Euran kunta
Tekninen lautakunta
Sorkkistentie 10
27510 EURA

LAUSUNTO

Euran kunnan lausunto Köyliön-Säkylän Sähkö Oy:n Kauttua-Ristola 110 kV voimajohtohankkeesta.

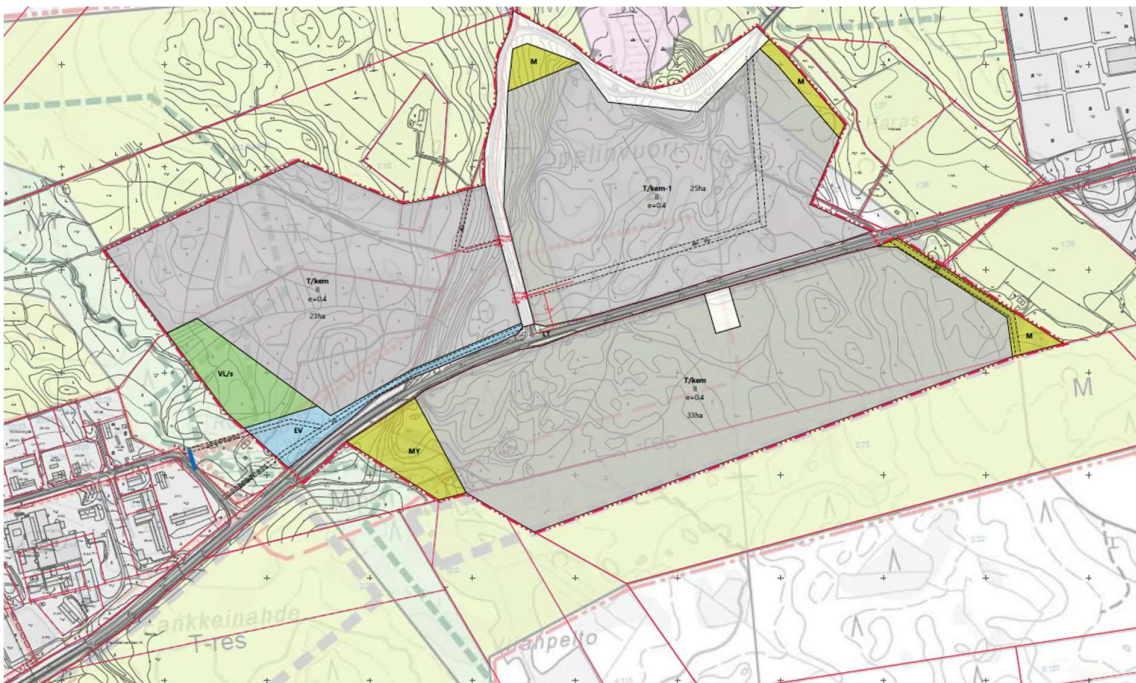
Jatkosuunnitteluun valitun reittivaihtoehdon alkupäässä voimajohto kulkee Seututie 204 länsipuolella ja näin ollen Euran kunnan omistamien Tapolan teollisuusalueen ja Neitsytmäki 2 -teollisuusalueen reunaan. Uudessa Tapolan teollisuusalueen asemakaavassa linjaus on huomioitu EV-kaavamerkinnällä. Neitsytmäki 2 -teollisuusalueen reunassa on niin ikään EV-alue, mutta alustavien keskustelujen mukaan ko. rajaus ei aivan riitä voimajohdon vaatimalle leveydelle. Voimajohtoon rajoittuvat kuusi teollisuustonttia ovat kuitenkin Euran kunnan omistuksessa, ja haitta näiden käytölle on vähäinen.

Jatkoalueet reitin alkuosan (VE1) osalta ovat kaavoittamattomia lukuun ottamatta Satakunnankadun jatkolinjausta ja risteystä Seututie 204 kanssa.

Reitti risteää kahdessa kohtaa vesihuoltolaitoksen vesijohtolinjan kanssa. Toinen kohta on Turuntien kohdalla ja toinen Seututie 204 ylityksen kohdalla. Risteämistä ei ole haittaa vesijohdoille. Reitti ylittää myös Kauttuan metsän ulkoilureitin kahdesta kohtaa ja kulkee läheltä (n. 80 m) Metsolan laavua.
